NOUVELLE GÉNÉRATION

P103-P453 DENTS SERIE 3

Une génération de dents plus résistante à l'usure

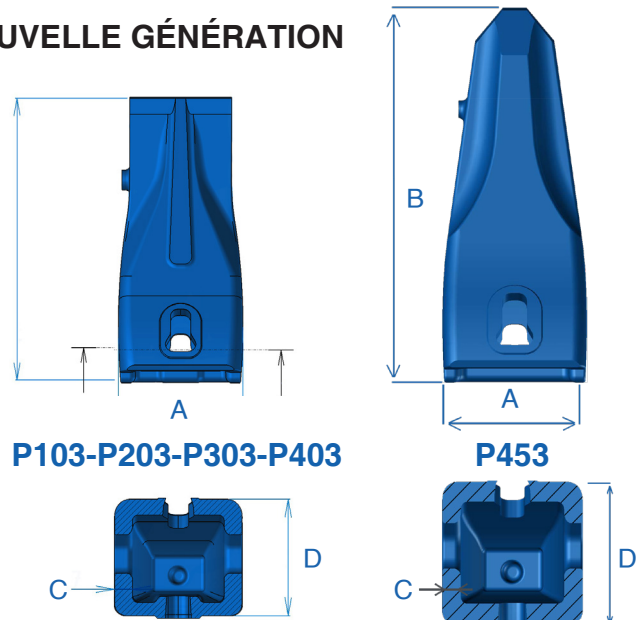
Cette nouvelle génération de dents série 3 bénéficie de 30% de matière supplémentaire par rapport aux série 1. De ce fait, elles vous garantissent une longévité d'utilisation plus importante.

30% de matière supplémentaire en comparaison aux série 1 peut varier selon le modèle

ANCIENNE GÉNÉRATION

NOUVELLE GÉNÉRATION
